Asunto: Comunicación Resolución No. 1351 del 05 de julio de 2024

AUTORIDAD NACIONAL DE LICENCIAS AMBIENTALES
- ANLA –
RESOLUCIÓN N° **001351**
(05 JUL. 2024)

“Por la cual se modifica la Licencia Ambiental otorgada mediante Resolución 1326 de 5 de agosto de 2020 y se toman otras determinaciones”

Figura 46 Zonificación ambiental de la modificación de la licencia ambiental del proyecto UPME 01 de 2013 (Subestación Norte 500 KV y Líneas de Transmisión Norte - Tequendama 500 KV y Norte Sogamoso 500 kV) – como primer refuerzo de red 500 KV del Área Oriental

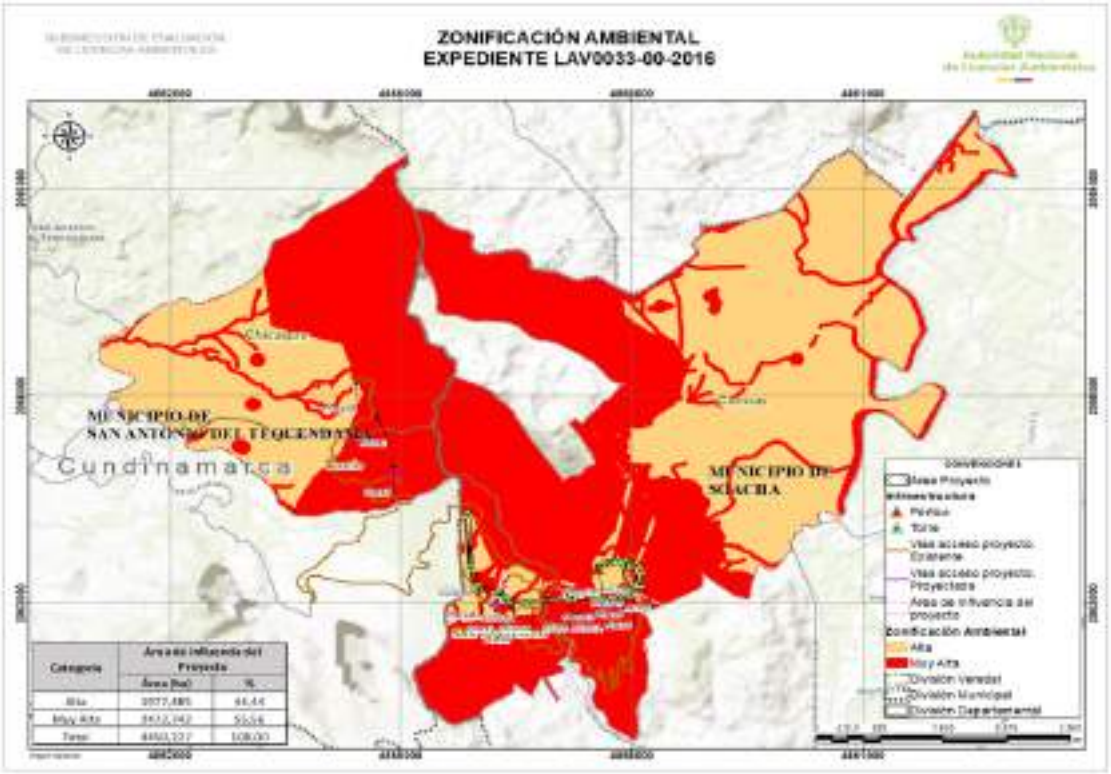
El Equipo Evaluador Ambiental de la ANLA, considera adecuada la Zonificación Ambiental tanto en los criterios evaluados como en los resultados obtenidos, ya que, a partir de las variables analizadas, esta zonificación refleja la sensibilidad del territorio para todos los medios conforme lo evidenciado durante la visita de evaluación ambiental realizada por esta autoridad. En este sentido, los aspectos de interés ambiental identificados permitieron delimitar aquellas áreas que presentan mayor amenaza, buscando con esto establecer un ordenamiento territorial que permita el uso sostenible de los recursos naturales y la protección del medio ambiente. De esta manera, la zonificación ambiental establecida, garantiza el bienestar de la población local y preserva el equilibrio ecológico del área de influencia establecida para la presente modificación.

Tipo de obra	***Soporte gráfico revisión Equipo Evaluador Ambiental de la ANLA***	***Consideraciones Equipo Evaluador Ambiental de la ANLA***
*Acceso a plaza 1N**

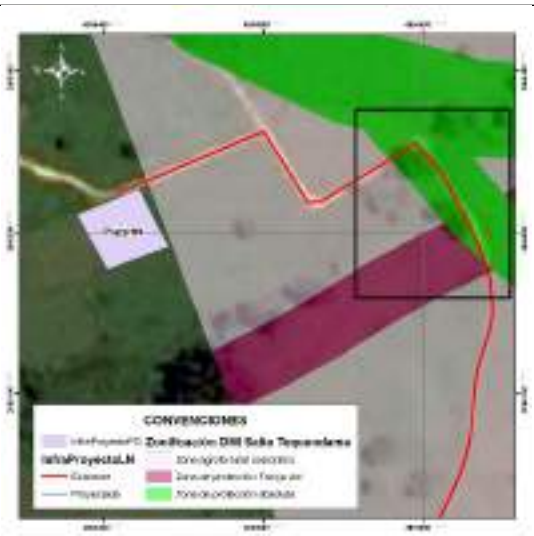
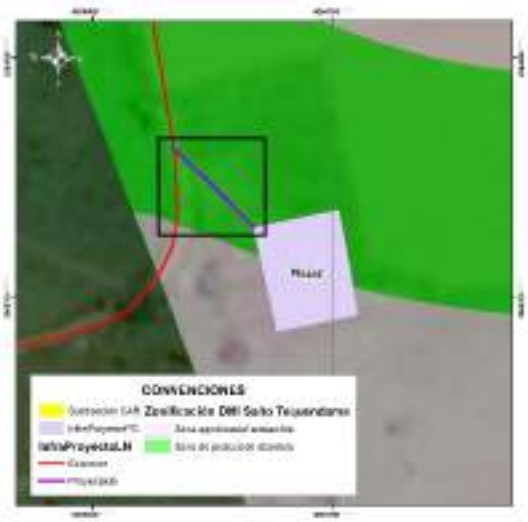
*Se valida que el acceso es existente y por tanto no requiere aprovechamiento forestal. No obstante, frente a las acciones de mantenimiento propuestas, se identifica que parte del área del acceso se ubica en zona de protección absoluta, por tanto* ***NO es procedente autorizar las actividades de rocería*** *en el tramo que se ubica en esta zona.*
*Acceso a plaza 2** *Plaza 2* *(Se indica acceso peatonal desde Vía Tipo 1 hasta sitio de plaza)*

*Se valida que el acceso específico hasta la plaza de tendido no es existente. Para la plaza de tendido y acceso no se encuentra sustracción de reserva autorizada por parte de la CAR. Adicionalmente, parte de la plaza y el acceso se ubica en zona de protección absoluta, donde se establece como uso prohibido la ejecución de rocería. Por lo anterior* ***NO es procedente autorizar la infraestructura de la plaza y del acceso al no tener sustracción aprobada y al no ser permitidas las actividades de rocería****.*

Tipo de obra	***Soporte gráfico revisión Equipo Evaluador Ambiental de la ANLA***	***Consideraciones Equipo Evaluador Ambiental de la ANLA***
*Acceso a plaza 3** *Plaza 3 (Se indica acceso peatonal desde carreteable existente hasta sitio de plaza)*

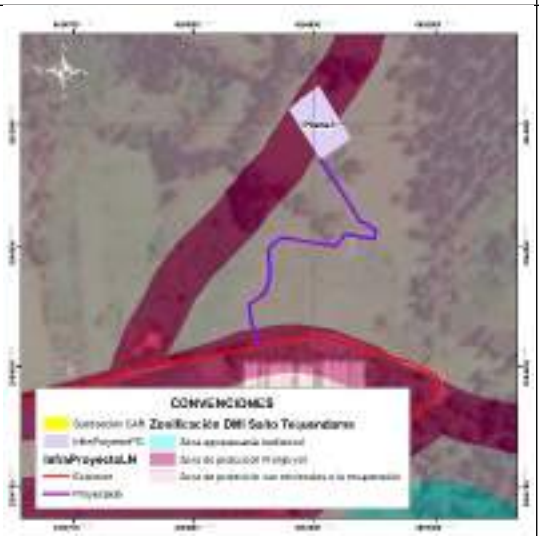
*Se valida que el acceso específico hasta la plaza de tendido no es existente. Para la plaza de tendido y el acceso no se encuentra sustracción de reserva autorizada por parte de la CAR. Igualmente, no realizó la solicitud de permiso de aprovechamiento forestal. Por lo anterior* ***NO es procedente autorizar la infraestructura de la plaza y del acceso al no tener sustracción aprobada.***
Acceso a sitio de torre 301N (Se indica como acceso peatonal) *Sitio de torre ST301N*		*Se valida que para la sección del acceso de llegada a la torre se relaciona como acceso existente a un sendero o camino, en cobertura de pastos limpios. Se identifica que no se requiere permiso de aprovechamiento y tampoco se tienen restricciones para ingreso con semovientes puesto que no se encuentra dentro del DMI Sector Salto de Tequendama y Cerro Manjui.*

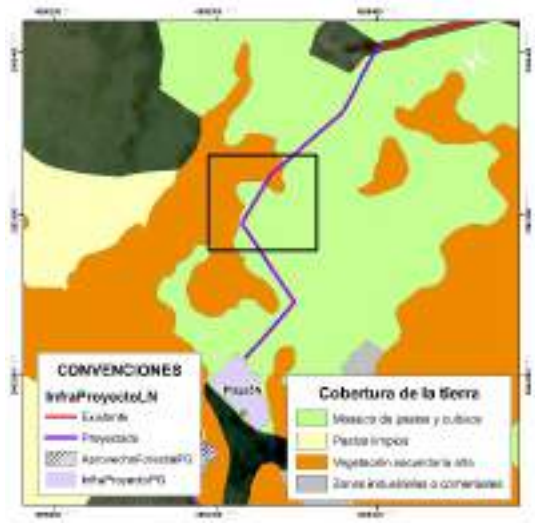
*Comparando la ubicación del acceso con la cartografía base se identifica que el acceso no se asocia a ningún camino o sendero existente, dándose contradicción con la tabla presentada por la Sociedad pero coherencia con la capa InfraProyectoLN, donde se indica que el acceso es proyectado. Se valida que este acceso atraviesa en su recorrido zonas de vegetación secundaria alta, sobre las cuales la Sociedad **NO podrá adelantar actividades de tala** puesto que no realizó la solicitud de permiso (Recuadros negros).*

Tipo de obra	***Soporte gráfico revisión Equipo Evaluador Ambiental de la ANLA***	***Consideraciones Equipo Evaluador Ambiental de la ANLA***
Acceso a plaza 8 *(Reportada como acceso peatonal en documento y en capa InfraProyectoLN como acceso existente)*** *Plaza de tendido 8*

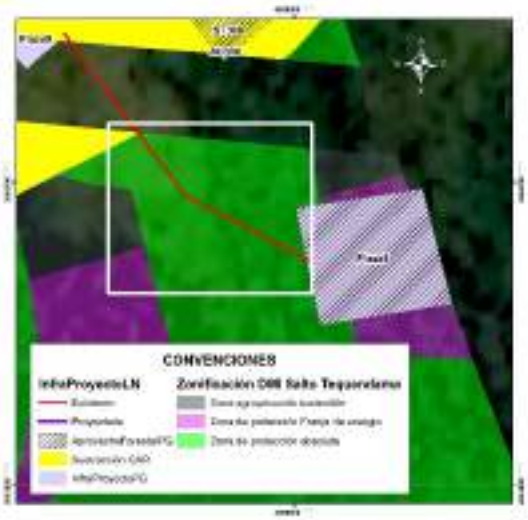
*Se valida que el acceso específico hasta la plaza de tendido no es existente. Para la plaza de tendido y el acceso no se encuentra sustracción de reserva autorizada por parte de la CAR puesto que la Sociedad no hace su solicitud. Adicionalmente, parte de la plaza y el acceso se ubica en zona de protección absoluta, donde se establece como uso prohibido la ejecución de rocería. Por lo anterior* ***NO es procedente autorizar la infraestructura de la plaza y del acceso al no tener sustracción aprobada y al no ser permitidas las actividades de rocería.***
*Acceso a plaza 9*** *(Reportada como acceso peatonal en documento y en capa InfraProyectoLN como acceso existente)* *Plaza de tendido 9*

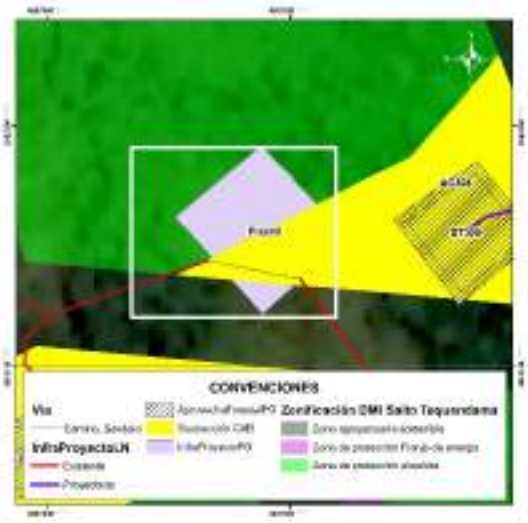
*Se valida que acceso específico hasta plaza de tendido se reporta como camino o sendero, el cual se ubica a 350 m de vía tipo 6 sin pavimentar. Para plaza de tendido y acceso no se encuentra sustracción de reserva autorizada por parte de la CAR puesto que la Sociedad no hace su solicitud. Adicionalmente, parte de la plaza y el acceso se ubica en zona de protección absoluta, donde se establece como uso prohibido la ejecución de rocería. Por lo anterior* ***NO es procedente autorizar la infraestructura de la plaza y del acceso al no tener sustracción aprobada y al no ser permitidas las actividades de rocería.***

Tipo de obra	***Soporte gráfico revisión Equipo Evaluador Ambiental de la ANLA***	***Consideraciones Equipo Evaluador Ambiental de la ANLA***
*Acceso a plaza 10 (vía tipo 6 sin pavimentar)** *Plaza de tendido 10*

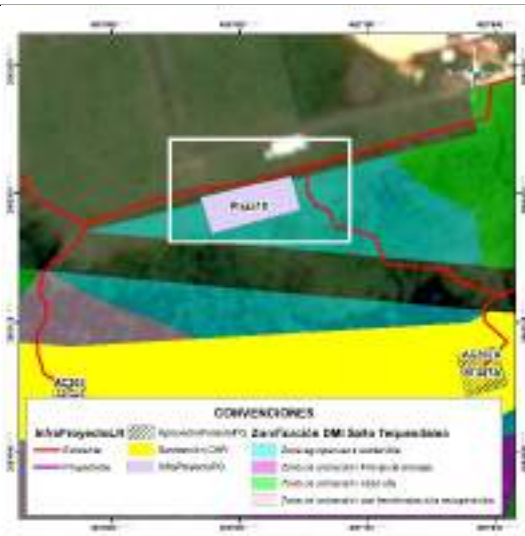
*Se valida que el acceso específico hasta la plaza de tendido se reporta como vía tipo 6, sin embargo se plantea adecuación con rocería, aspecto que es inconsistente con la definición de la vía existente. La plaza de tendido se ubica en una “zona agropecuaria sostenible” del DIM Salto del Tequendama y Cerro Manjui, para la cual la Sociedad no solicitó sustracción de reserva ante la CAR. Por lo anterior* ***NO es procedente autorizar la infraestructura de la plaza y del acceso al no tener sustracción de reserva.***
*Acceso a plazas de tendido 11A (camino o sendero desde vía tipo 2) y 11B** *Plazas de tendido 11A y 11B*

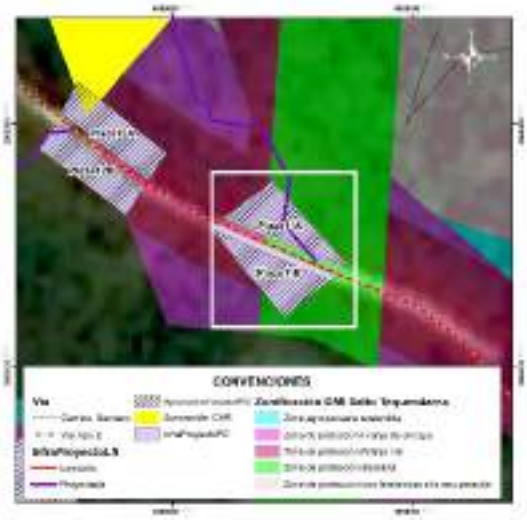
*En el documento se relaciona como acceso el Acc-06, sin embargo, en la capa InfraProyectoLN se identifica que el acceso asociado es el Acc-309.* *Se valida que acceso específico hasta plaza de tendido 11A se relaciona como camino o sendero, para el cual se plantearía adecuación con rocería la cual se establece dentro de la zonificación del DMI Sector Salto del Tequendama y Cerro Manjui como actividad prohibida en zona de protección absoluta. Para plazas de tendido y acceso no se encuentra sustracción de reserva autorizada por parte de la CAR puesto que la Sociedad no hace su solicitud.* *Por lo anterior* ***NO es procedente autorizar la infraestructura de las plazas y del acceso al no tener sustracción de reserva.***

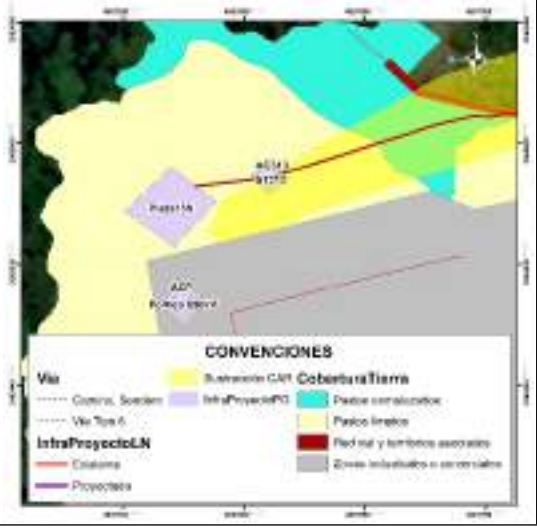
*Se identifica que el acceso, la plaza de tendido y la torre se ubica en unidades de pastizales. El trazado del acceso se ubica sobre las zonas sustraídas, razón por la cual se considera aceptable este acceso siempre y cuando* ***NO*** *se realicen actividades de aprovechamiento forestal, puesto que este permiso no se solicitó.*

Tipo de obra	***Soporte gráfico revisión Equipo Evaluador Ambiental de la ANLA***	***Consideraciones Equipo Evaluador Ambiental de la ANLA***
*Acceso a plaza (vía tipo 5)** *Plaza de tendido 14*

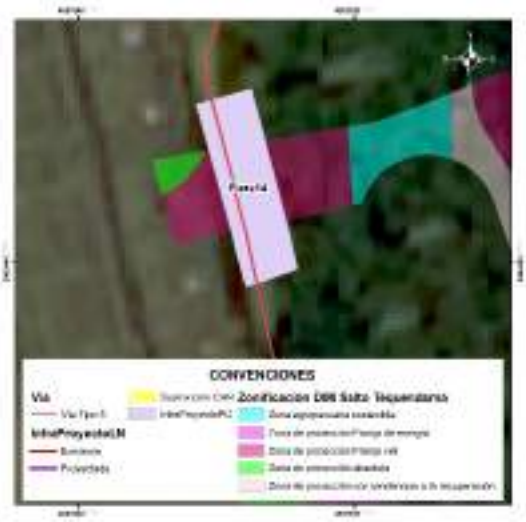
*Se valida que la parte central de la plaza de tendido se encuentra en DMI para la cual la Sociedad no realizó solicitud de sustracción y por tanto no tiene autorización por parte de la CAR. En este sentido,* ***NO es procedente autorizar la infraestructura de la plaza de tendido 14.***
*Accesos a sitios de torre ST303N y ST304** *Sitios de torre ST303N y ST304*

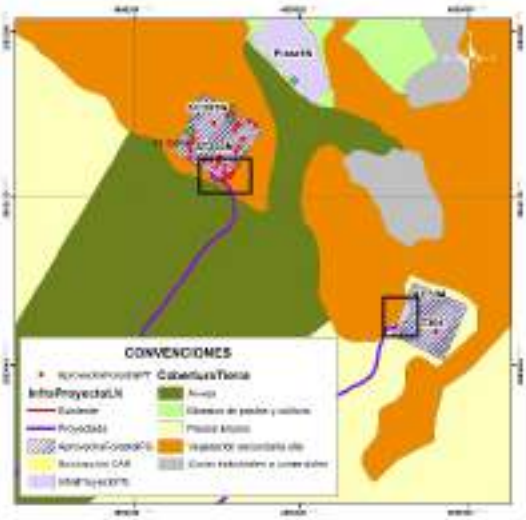
*Comparando la ubicación de los accesos con la cartografía base se identifica que no se asocian a ningún camino o sendero existente, quedando identificada una contradicción con la tabla presentada por la Sociedad pero coherencia con la capa InfraProyectoLN donde se indica que el acceso es proyectado. Se valida que estos accesos se ubican en su mayoría en cultivos de arveja y en pastos limpios, no siendo necesario ejecutar actividades de aprovechamiento forestal para estos tramos.* *Para el caso del acceso al ST303N y una parte del ST304, se identifica cruce con parches de vegetación secundaria alta (ver recuadros negros) para los cuales la Sociedad* ***NO podrá adelantar actividades de tala*** *puesto que no realizó la solicitud de permiso.*

Tipo de obra	***Soporte gráfico revisión Equipo Evaluador Ambiental de la ANLA***	***Consideraciones Equipo Evaluador Ambiental de la ANLA***
*Acceso a ST305N** *Sitio de torre ST305N*

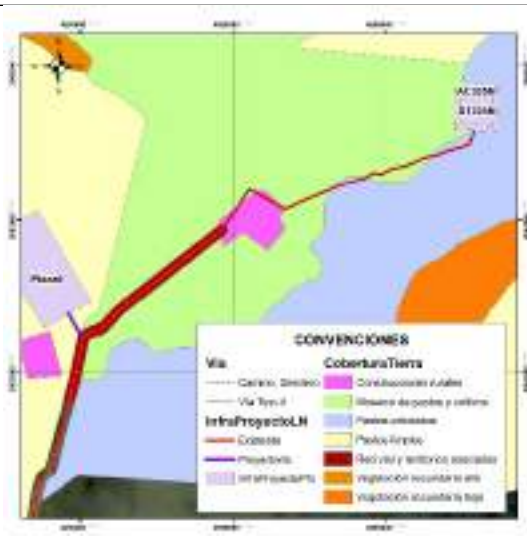
*Revisando con la cartografía base se identifica que el acceso no es existente sino que se relaciona con la existencia de un camino o sendero que atraviesa unidades de mosaico de pastos y cultivos, pastos arbolados y construcciones rurales (ubicadas a 110 m del sitio de torre). Teniendo en cuenta que la Sociedad no solicita permiso de aprovechamiento forestal, en este acceso y en la torre **NO podrá adelantar actividades de tala** de ningún individuo que pueda encontrarse de manera aislada (pastos arbolados).*
*Acceso a ST306 (Se menciona en documento y en cartografía base como acceso peatonal)**

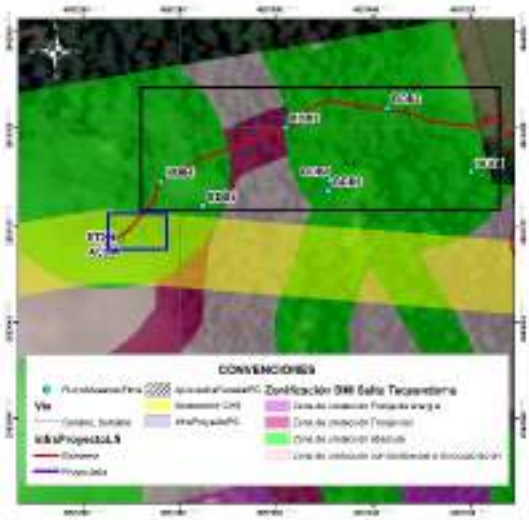
*Durante la visita de evaluación se validó que no existe camino o sendero reportado en cartobase y que la condición de la vegetación es de tipo denso, lo cual es consistente con la cobertura registrada (Bosque denso). Adicionalmente, se identifica que en el área trazada para el acceso, existen individuos de especies en veda, los cuales no están siendo incluidos en solicitud de aprovechamiento forestal (ver cuadro azul).* ***Individuo fustal ubicado en tramo de llegada del acceso (No solicitado en aprovechamiento forestal) Coordenadas 4º34´12´´N, 74º17´15´´ W.*** *De igual manera, en el tramo del acceso la Sociedad registra a las parcelas BDB4, BDB3 y BDB2 (Ver cuadros negros), en las cuales reporta 100 individuos fustales, de estos 23 obedecen a la especie Cyathea sp. y 35 a la*

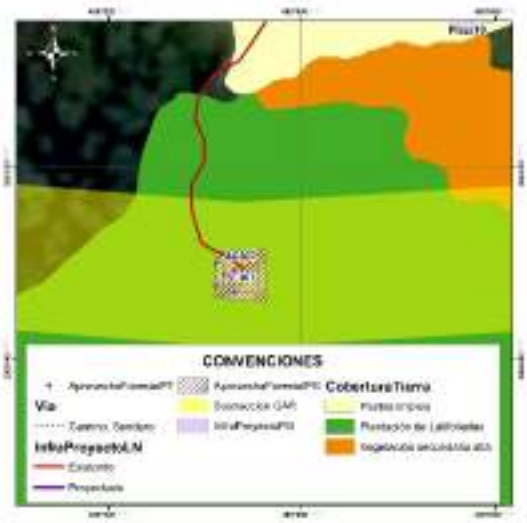
*Durante la visita de evaluación se validó que no existe camino o sendero reportado en cartobase y que la condición de la vegetación se asocia a plantaciones de latifoliadas con vegetación arbórea densa producto de la recuperación del área con presencia de especies en veda. Resultado de ello, la Sociedad para el sitio de torre (relacionado en cobertura plantación de latifoliadas) solicita permiso de aprovechamiento forestal para seis (6) individuos de Quercus humboldtii (especie en veda nacional), no obstante, para el acceso omite la solicitud de permiso de aprovechamiento forestal no siendo procedente la autorización de intervención en acceso.* *Sumado a esto, en parte del acceso no se encuentra sustracción de reserva autorizada por parte de la CAR puesto que la Sociedad no hace*

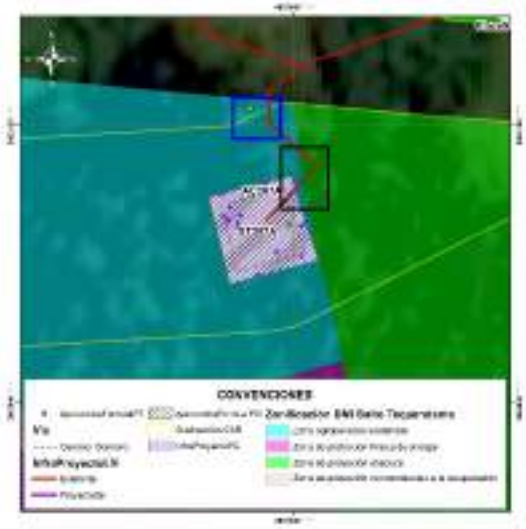
*Durante la visita de evaluación se validó que no existe camino o sendero reportado en cartobase y que la condición de la vegetación se asocia a plantaciones de latifoliadas con vegetación arbórea densa producto de la recuperación del área con presencia de especies pioneras. Resultado de ello, la Sociedad para el sitio de torre (relacionado en la misma cobertura) solicita permiso de aprovechamiento forestal para 16 individuos fustales, no obstante, para el acceso omite la solicitud de permiso de aprovechamiento forestal no siendo procedente la autorización de intervención en acceso. Adicionalmente, en la visita de evaluación se identificó que en el área trazada para el acceso, existen individuos fustales, los cuales no están siendo incluidos en solicitud de aprovechamiento forestal (ver cuadro azul).* *Sumado a esto, en parte del acceso no se encuentra sustracción de reserva autorizada por parte de la CAR puesto que la Sociedad no hace su solicitud para los accesos y adicionalmente, parte del acceso se ubica en zona de protección absoluta, donde se establece como uso prohibido la ejecución de rocería (ver cuadro negro). Por lo anterior* ***NO es procedente autorizar el acceso al no tener sustracción aprobada, no haber solicitado permiso de aprovechamiento forestal y no***

Tipo de obra	***Soporte gráfico revisión Equipo Evaluador Ambiental de la ANLA***	***Consideraciones Equipo Evaluador Ambiental de la ANLA***
		ser permitidas las actividades de rocería.
Acceso a ST308 *(Acceso mencionado como proyectado en capa InfraProyectoLN y como sendero/ camino en cartobase)**

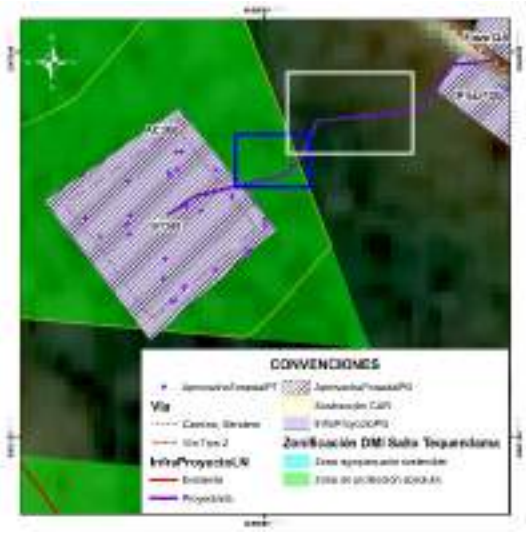
*Durante la visita de evaluación se validó que no existe camino o sendero reportado en cartobase y que la condición de la vegetación se asocia vegetación secundaria alta. Resultado de ello, la Sociedad para el sitio de torre (relacionado en la misma cobertura) solicita permiso de aprovechamiento forestal para 36 individuos fustales, no obstante, para el acceso omite la solicitud de permiso de aprovechamiento forestal no siendo procedente la autorización de intervención en acceso. Adicionalmente, en la visita de evaluación se identificó que en el área trazada para el acceso, existen individuos fustales, los cuales no están siendo incluidos en solicitud de aprovechamiento forestal (ver cuadro azul).* *Sumado a esto, en área por fuera del DMI (ver recuadro blanco) tampoco se solicita permiso de aprovechamiento aun cuando la cobertura es vegetación secundaria alta. Por lo anterior* ***NO es procedente autorizar el acceso al no haber solicitado permiso de aprovechamiento forestal para su intervención.***

Tipo de obra	***Soporte gráfico revisión Equipo Evaluador Ambiental de la ANLA***	***Consideraciones Equipo Evaluador Ambiental de la ANLA***
Acceso a ST309 *(Acceso mencionado como proyectado en capa InfraProyectoLN y como sendero/ camino en cartobase)**

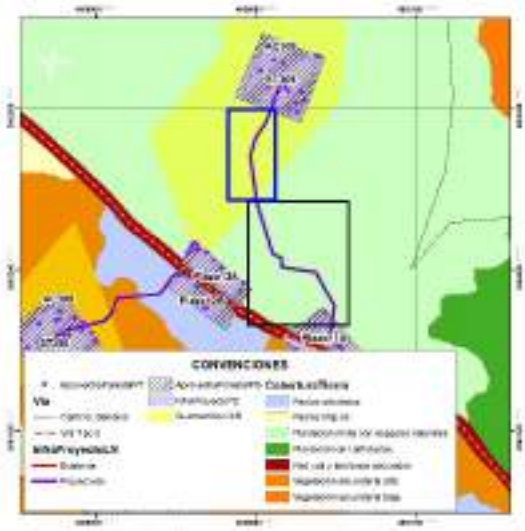
*Durante la visita de evaluación se validó que no existe camino o sendero reportado en cartobase y que la condición de la vegetación se asocia a la cobertura de plantación mixta con espacios naturales. Resultado de ello, la Sociedad para el sitio de torre (relacionado en la misma cobertura) solicita permiso de aprovechamiento forestal para 17 individuos fustales, no obstante, para el acceso omite la solicitud de permiso de aprovechamiento forestal no siendo procedente la autorización de intervención en acceso ni dentro del área sustraída (Recuadro azul) ni por fuera de esta.* *Sumado a esto, en parte del acceso no se encuentra sustracción de reserva autorizada por parte de la CAR puesto que la Sociedad no hace su solicitud para los accesos y adicionalmente, parte del acceso se ubica en zona de protección absoluta, donde se establece como uso prohibido la ejecución de rocería (ver cuadro negro). Por lo anterior* ***NO es procedente autorizar el acceso al no tener sustracción aprobada, no haber solicitado permiso de aprovechamiento forestal y no ser permitidas las actividades de rocería.***

Tipo de obra	***Soporte gráfico revisión Equipo Evaluador Ambiental de la ANLA***	***Consideraciones Equipo Evaluador Ambiental de la ANLA***
*Acceso a sitios de torre ST310 y ST311 (Acceso mencionado como existente en capa InfraProyectoLN y como sendero/ camino en cartobase)**

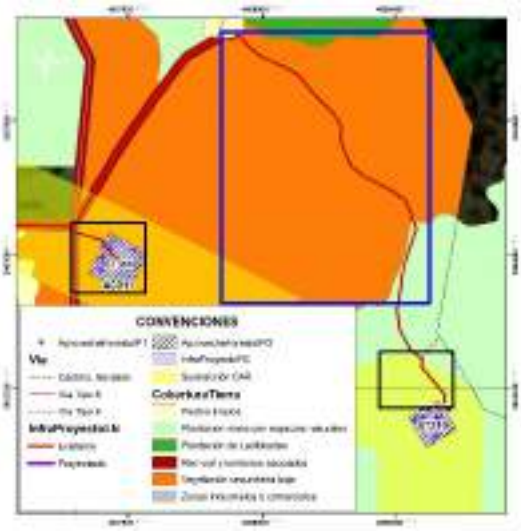
*Durante la visita de evaluación se validó que para los accesos a ST310 y ST311 que no existe camino o sendero reportado en cartobase y que la condición es de vegetación secundaria baja y plantación mixta con espacios naturales para una parte del acceso a ST310. Resultado de ello, la Sociedad para los sitios de torre (relacionados en las mismas coberturas) solicita permiso de aprovechamiento forestal para 9 individuos fustales de especies pioneras (ST311) y 11 individuos fustales en ST310, no obstante, para el acceso a estos sitios de torre omite la solicitud de permiso de aprovechamiento forestal no siendo procedente la autorización de intervención en acceso ni dentro del área sustraída (Recuadros negros) ni por fuera de esta (Recuadro azul).* *Sumado a esto, en parte del acceso a ST310 no se encuentra sustracción de reserva autorizada (en zona de protección con tendencias a la recuperación) por parte de la CAR puesto que la Sociedad no hace su solicitud para los accesos. Por lo anterior* ***NO es procedente autorizar el acceso al no tener sustracción aprobada y no haber solicitado permiso de aprovechamiento forestal.***

Tipo de obra	***Soporte gráfico revisión Equipo Evaluador Ambiental de la ANLA***	***Consideraciones Equipo Evaluador Ambiental de la ANLA***
*Acceso a ST312 (Acceso mencionado como proyectado en capa InfraProyectoLN)***

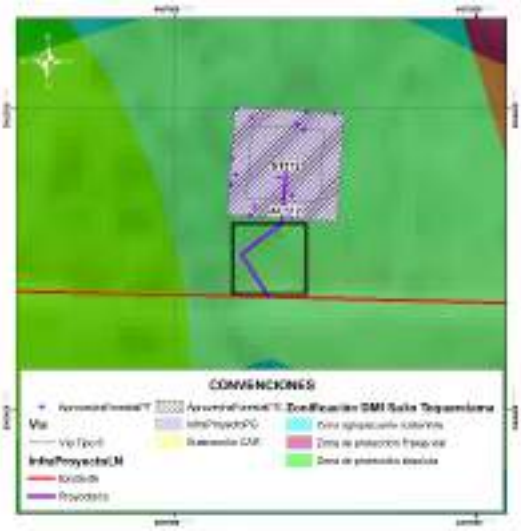
*Durante la visita de evaluación se validó que no existe camino o sendero reportado en cartobase y que la condición de la vegetación es de tipo denso, asociada a plantaciones mixtas con espacios naturales producto de la regeneración natural. Resultado de ello, la Sociedad para el sitio de torre (relacionado en la misma cobertura) solicita permiso de aprovechamiento forestal para 14 individuos fustales, no obstante, para el acceso omite la solicitud de permiso de aprovechamiento forestal no siendo procedente la autorización de intervención en acceso.* *Adicionalmente, se identifica que en el área trazada para el acceso, existen individuos fustales, los cuales no están siendo incluidos en solicitud de aprovechamiento forestal (ver cuadro negro).* ***Individuo fustal ubicado en tramo de inicio del acceso (No solicitado en aprovechamiento forestal) Coordenadas 4,574545 N, 78,281554 W.*** *Por lo anterior* ***NO es procedente autorizar el acceso al no tener solicitado permiso de aprovechamiento forestal.***
